AVIS D'EXPERTISE N° 2025-00081 DU 22 JUILLET 2025

Objet : EDF – REP – Centrale nucléaire de Penly – INB 136 – Réacteur n° 1 - Demande de modification temporaire du chapitre III des règles générales d'exploitation pour utiliser la condition limite relative à la mise hors tension volontaire du transformateur auxiliaire pour des opérations de maintenance.

Figure 1. Schéma représentant les lignes externes du réacteur n° 2 et l'alimentation électrique du TA du réacteur n° 1

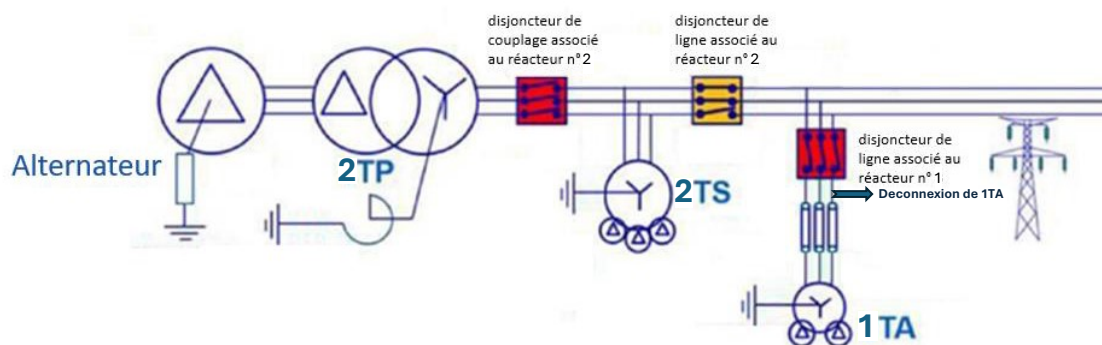
Une des mesures de la CL demande que le réacteur apparié soit dans un état de fonctionnement tel que sa source externe principale ne soit pas requise par les STE. En effet, pour les réacteurs de 1300 MWe, les sources électriques externes principales et auxiliaires sont croisées entre les réacteurs appariés tel qu'illustré sur la figure 1 ci-après : la source électrique externe principale d'un réacteur constitue la source électrique externe auxiliaire du réacteur apparié du CNPE. En conséquence, la coupure de la source électrique auxiliaire d'un réacteur pour réaliser de la maintenance sur la ligne d'alimentation de son TA nécessitera la coupure de la ligne d'alimentation principale du réacteur apparié. Toutefois, pour l'activité prévue dans le cadre de la DMT, les conditions d'intervention sur le TA du réacteur n° 1 ne nécessiteront pas la coupure de la source externe principale du réacteur n° 2, mais uniquement la déconnexion du TA du réacteur n° 1 (cf. figure 1). Aussi, EDF propose de modifier temporairement la CL afin de ne pas tenir compte de cette mesure palliative et de pouvoir ainsi maintenir le réacteur n° 2 en RP. **Ce point n'appelle pas de remarque de la Direction de l'expertise en sûreté.**
